Dotyczy: postępowania o udzielenie zamówienia prowadzonego w trybie podstawowym bez negocjacji pn. „Przebudowa i remont Pawilonu XVIII Klinicznego Szpitala Psychiatrycznego SPZOZ w Rybnik wraz z zagospodarowaniem terenu, ogrodzeniem i przynależną infrastrukturą techniczną – Etap II”

Wyjaśnienie nr 2 i zmiana treści nr 3 SWZ z dnia 23.04.2025 r.

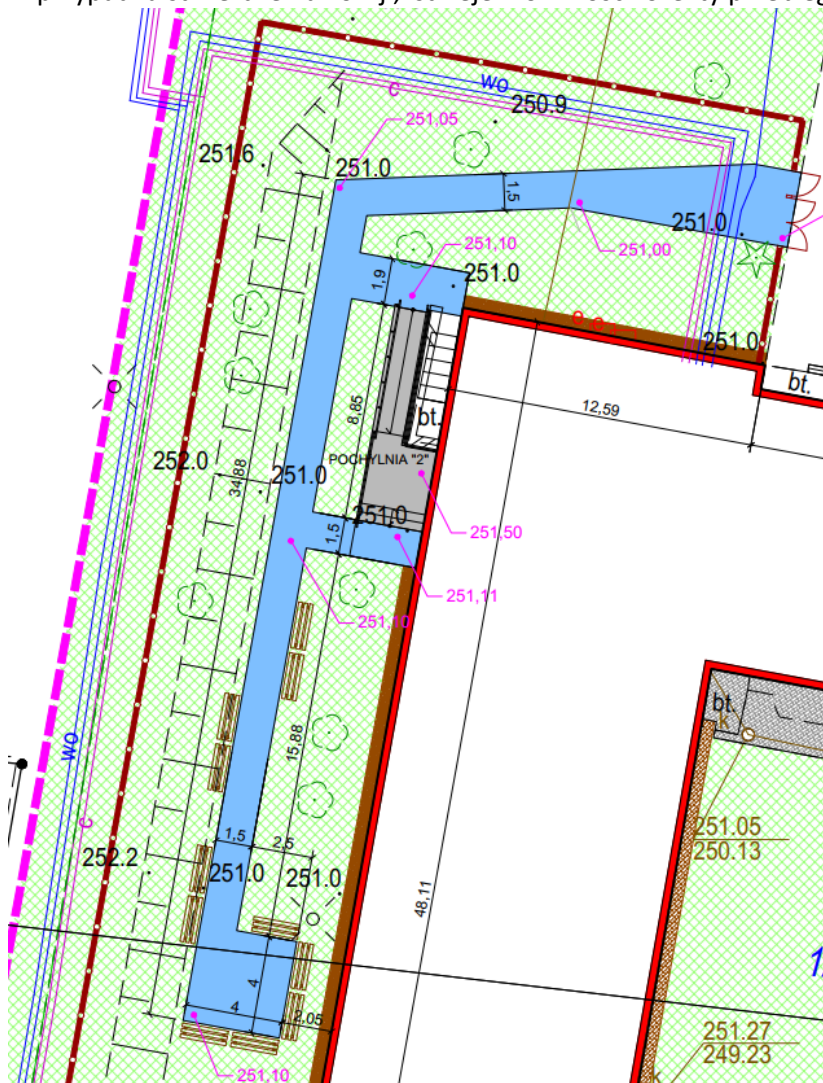
Zgodnie z projektem zagospodarowania terenu, do pochylni nr 2 przewidziano doprowadzenie chodnika z kostki o szerokości 1,5 m, który koliduje z istniejącym drzewem. Czy Zamawiający przewiduje jego wycinkę? Jeśli tak, prosimy o informację, czy dysponuje aktualnym pozwoleniem na wycinkę.

Po konsultacji z projektantem branży architektonicznej:

Nie przewiduje się wycinki drzew. Z przeprowadzonej inwentaryzacji dendrologicznej nie wynika taka kolizja, przebieg chodnika został dostosowany do lokalizacji drzew. Po geodezyjnym wytyczeniu chodnika, w przypadku stwierdzenia kolizji, istnieje możliwość korekty przebiegu w porozumieniu z projektantem.
